Lappeenrannan vammaisneuvoston esteettömyystyöryhmän esteettömyyskierros Lappeenrannan Kesäteatterissa ja Vihreät Makasiini Ravintola ja Tanssilato -tiloissa 21.5.2026

SAAPUMINEN ALUEELLE KRISTIINANKADUN PUOLELTA

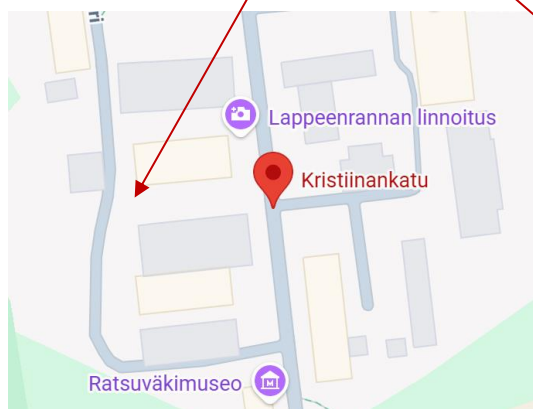
Alueella on vain yksi (1) LE-paikka. Tämä paikka sijaitsee alueen toisen sisäänkäynnin puolella (oikealla). Tämä sisäänkäynti ei ole niin jyrkkä kuin vasemmalla puolella oleva. Tältä puolelta on mahdollista päästä esim. pyörätuolilla alueelle. Riippuen tuolissa istujan voimista, tässä kohtaa osalla voi olla vaikeuksia päästä alueelle ilman avustajan apua. Todettiin, että sateella hiekkainen rinne on liukas. Ojitus auttaisi.

Toinen puoli (Rakuunamuseon) on liian jyrkkä pyörätuolilla tai rollaattorilla liikkumiseen.

ESITYS: Alueelle sisälle tulisi päästä myös omalla autolla ajamaan. Yksi (1) LE-paikka ei ole riittävä takaamaan vammaisen tai toimintarajoitteisen yhdenvertaista ja tasa-arvoista saapumista paikan päälle. Alueelle voisi asettaa lisää LE-paikkoja alueen perälle, oikealle puolelle.

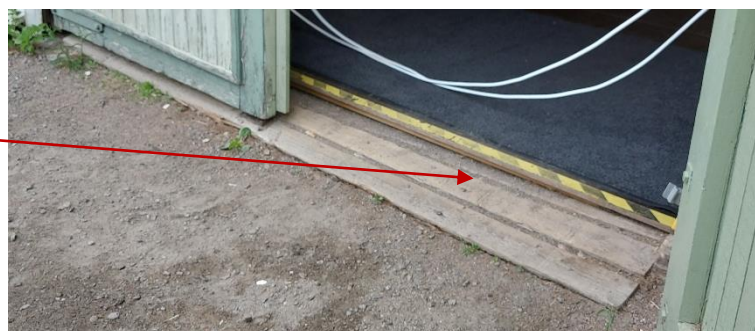
Mutta tanssiladon ovelta siirryttäessä varsinaisesti tanssilattialle tuli eteen esteellisyys. Este ei ole suuri, mutta hämärässä tekee esteellisyyden ja turvattomuuden kaikille tilassa oleville.

ESITYS: Tanssiladon ovelta aina tanssilattian reunaan saakka olisi hyvä olla tasainen lattia.

Kuvassa näkyvä huomiotarralla osoitettu metallinen korotus ei ole liian suuri, mutta hämärässä tilassa vaarallinen kaikille.

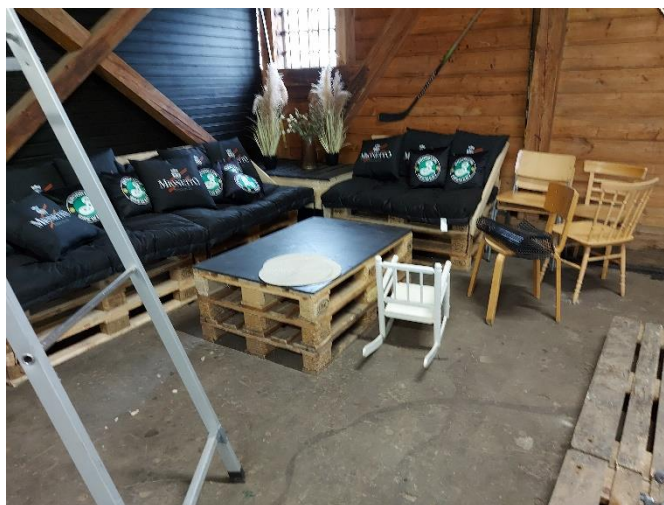
Ravintolan takaoven sisäänkäynti on esteellinen, liian jyrkkä nousu ja kaide puuttuu.

Tuohon keskelle voisi laittaa ehkä kaiteen, huomioiden välikaiteen. Jyrkkää kulmaa ei taida saada esteettömäksi, pitäisi rakentaa pitkä luiska, joka sitten pituudellaan aiheuttaa vaaratilanteita pihalueella. Hankala paikka saada esteettömäksi. Joten etuovi pitää olla esteetön.

RAVINTOLAN SISÄTILAT

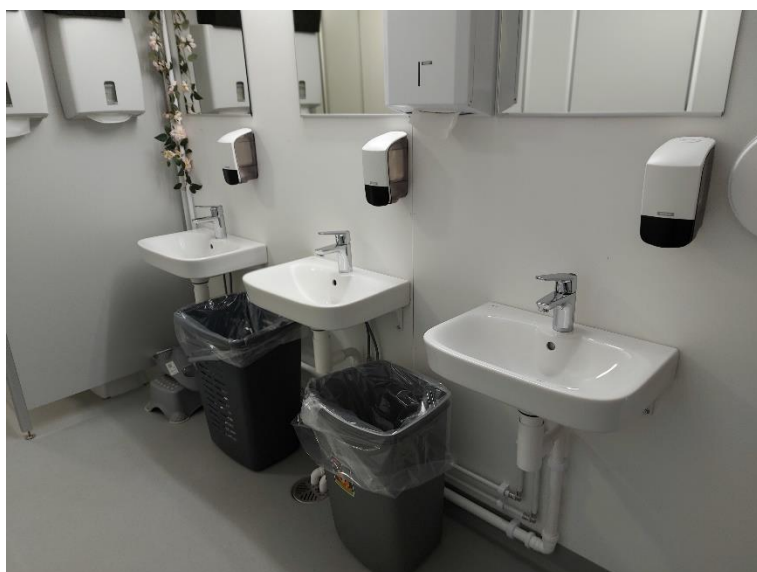
Ravintolan sisätilat ovat esteettömät, kunhan huomioidaan pyörätuolille / rollaattorille niiden tarvitsema tilantarve. Avaraa tilaa oli ravintolan oikealla puolella, vasemmalla puolella oli pöydät ja tuolit. Tuoleissa lyhytkasvuisia ajatellen olisi hyvä pitää saatavilla tuoleja, joissa on välipieni istuinosa alla. Sen avulla lyhytkasvuisen on helpompi päästä istumaan normaalikorkuiselle tuolille. Ravintolan tiskin korkeus sopii myös lyhytkasvuille, on nyt enemmänkin saavutettava kuin ihan esteetön.

INVA-WC

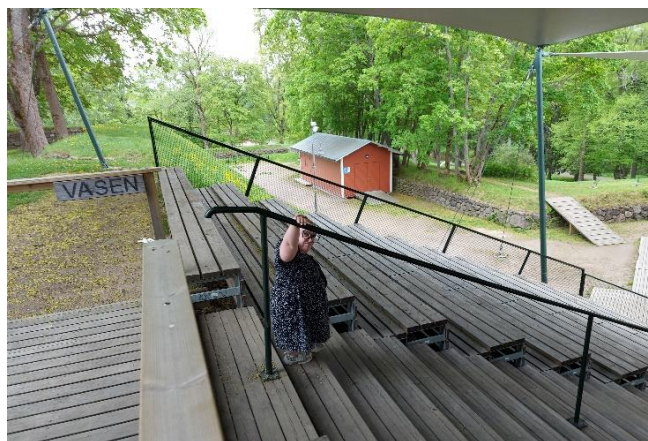
Mutta kun päästiin Inva-WC:n ovelle, oli esteettömyystyöryhmä sanaton..... Inva-WC:stä oli tehty maksullinen ja kaiken lisäksi se ei ollut käytössä.

ESITYS: Asia on korjattava välittömästi ennen kesäkauden alkua!

Inva-WC:n käyttö on tehtävä maksuttomaksi kuten ns. normi WC. Esteettömyystyöryhmä ei pystynyt tekemään esteettömyystarkastusta Inva-WC-tiloihin koska se ei ollut käytössä! Tämä on erittäin räikeä esteellisyys ja on vastoin yhdenvertaista ja tasa-arvoista kohtelua vammaisten ja toimintarajoitteisia kohtaan.

KESÄTEATTERI

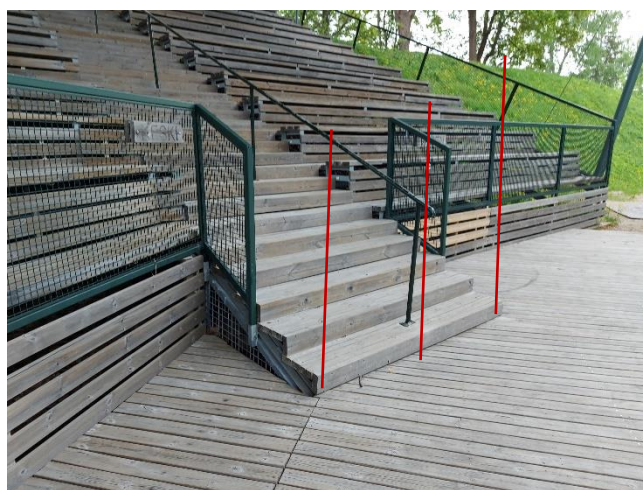
Itse asiassa Kesäteatterilla on kaiteita paljon ja kaikista puuttuu välikaiteet.

Etenkin kun mennään istumapaikoille, niin on erittäin hankalaa ja vaarallista lyhytkasvuiselle tai pienelle lapselle kulkea portaissa.

Lisäksi lähestulkoon jokainen kaide loppuu liian aikaisin, joka aiheuttaa vaaratilanteille portaissa tukea tarvitseville.

Esteettömissä portaissa käsijohteen tulee olla molemmin puolin porrassyöksyä ja jatkua yhtenäisenä koko portaen pituudelta. Käsijohteen tulee ulottua vähintään 300 mm portaen ala- ja ylätasen yli vaakasuorassa

ESITYS: Kaikkiin Kesäteatterin kaiteisiin tulisi laittaa välikaiteet ja jatkaa kaiteita edellä mainitun mukaisesti, jotta voidaan turvata turvallinen ja esteetön kulkeminen portaissa.
